DELIBERAZIONE DELLA GIUNTA REGIONALE 26 settembre 2024, n. 1320

Comune di Lucera (FG) - Variante Strutturale al P.U.G. Contesto urbano "ARI.ai - Ambito di riqualificazione ad attuazione indiretta" alla località Mezzanelle adottata con DCC n. 91/2023. Attestazione di compatibilità con individuazione modifiche ai sensi del comma 9bis art. 11 della L.R. n.20/2001 e ss.mm.ii. e parere di compatibilità paesaggistica ai sensi dell'art. 96.1.c delle NTA del PPTR.

**VARIANTE AL PIANO URBANISTICO GENERALE (PUG) ZONA "ARI.AI -
AMBITO DI RIQUALIFICAZIONE AD ATTUAZIONE INDIRECTA (EX ART. 26.8 DELLE
N.T.A)" ALLA LOCALITA' MEZZANELLE**

Fig. 1 – Stralcio PUG con individuazione area oggetto di variante

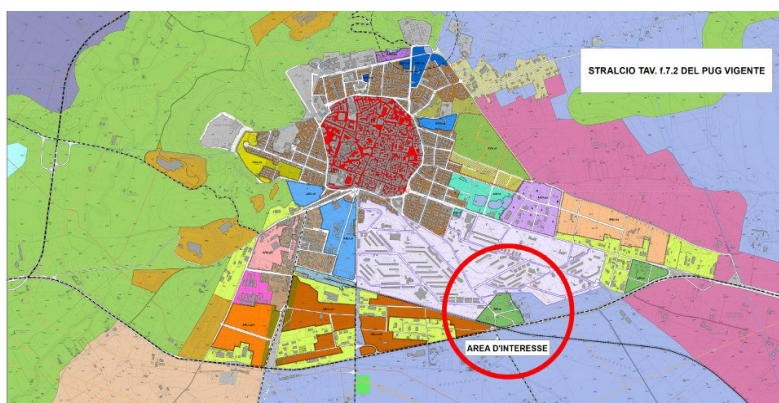
Con Delibera n. 50 del 31.7.2023, il Consiglio Comunale ha adottato la variante così declinata:
“La variante consiste nell’applicazione della tipizzazione “ARI.ai” ad una ulteriore superficie di mq 16.665 (di dimensioni pari a metri 222,20 x 75,00) coincidente con la superficie già interessata dalla cd “fascia di rispetto”.
L’ampliamento comporta un incremento delle “previsioni strutturali” per una superficie pari all’ 1,39% di quella che il PUG complessivamente destina agli interventi di espansione e/o trasformativi e/o di completamento e/o di riqualificazione, che ricalca l’originario disegno pianificatorio ipotizzato con la Delibera di G.M. n. 49 dell’8/02/2014, successivamente modificato con deliberazione di G.M. n. 129 del 09/04/2014 al fine di adeguarsi alle note dell’AdB rispettivamente: n.ro 4125 del 1/04/2014 (atti con cui si stralciavano il contesto per il quale si chiede la variante di che trattasi).

L’ampliamento è mantenuto all’interno dell’assetto viario indicato nel PUG/S. In particolare, limitatamente alla località “Mezzanelle”, la proposta di variante, comporta la modifica e/o integrazione della Tav. f.7.2. - Previsioni Strutturali (PUG/S) – Carta dei Contesti
 (...)
La variante in uno all’ampliamento, a fronte della specifica e puntuale indicazione di un unico PUE per la Zona “ARI.ai” (aspetto quest’ultimo che si presta ad una possibile rigida interpretazione), propone anche una modifica dell’art. 26.8, ancorché limitata al comma 5 così come di seguito riportata
